改善箇所説明図

【基準不適合発生箇所及びその内容】

リレーユニット

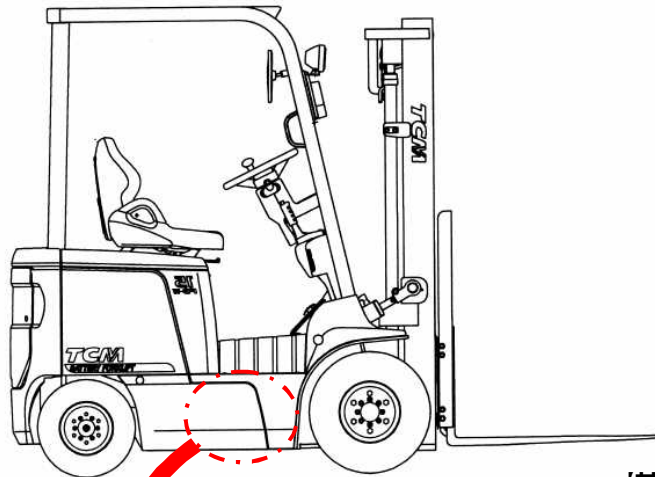
ランプ類の点灯を制御するリレーユニット内のリレー駆動電源回路にあるトランジスタが放熱性能不足のため、そのまま使用を続けると当該部品が発熱により損傷してランプ類が点灯できなくなる。

全車両、リレーユニットを対策品に交換する。
